改善箇所説明図

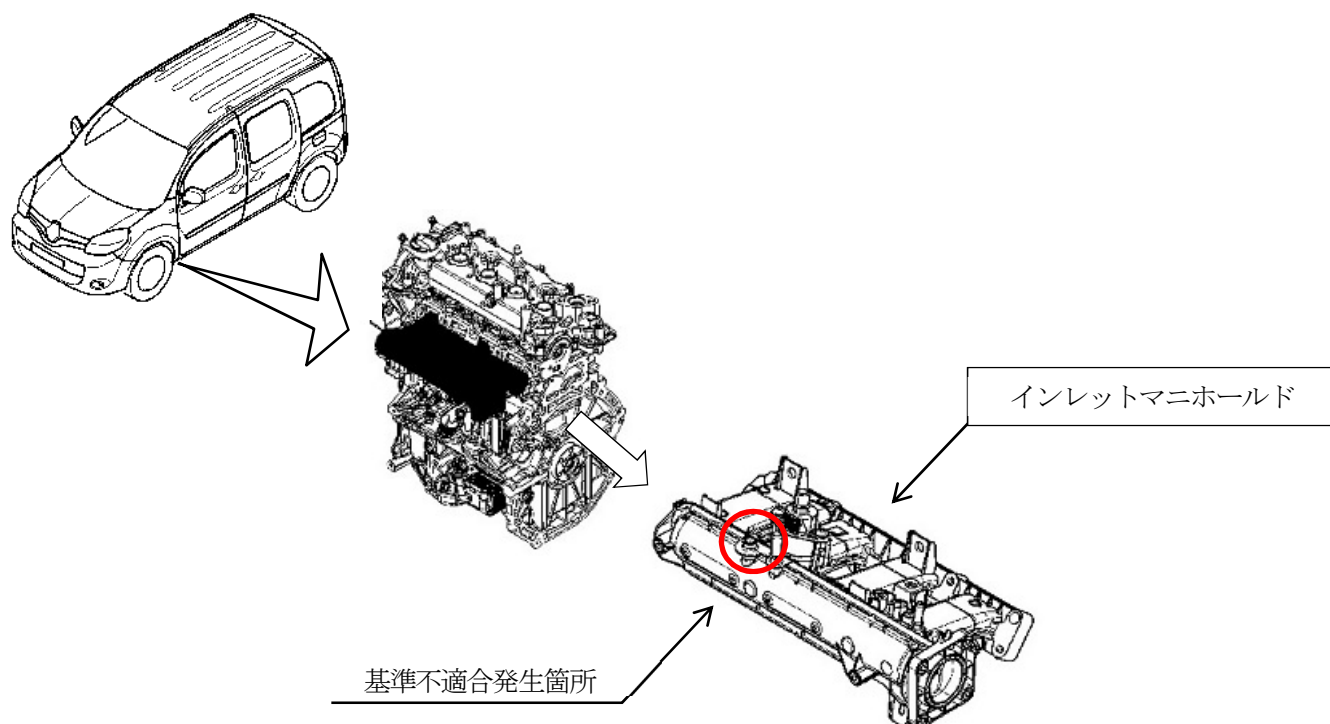
エンジンのブローバイ・ガス還元装置において、インテークマニホールド製造機器の管理が不適切なため、ブローバイガス吸気口が閉塞しているものがある。そのため、未燃焼ガスがインテークマニホールドに流入せず、クランクケース内圧が上昇し、エンジン不調やオイルレベル警告灯が点灯して、最悪の場合、エンジンが損傷するおそれがある。

全車両、インテークマニホールドを点検し、ブローバイガス吸気口が閉塞しているものは良品に交換する。また、エンジンオイル量を点検し、エンジンオイル消費量が多い場合はエンジンを新品に交換する。
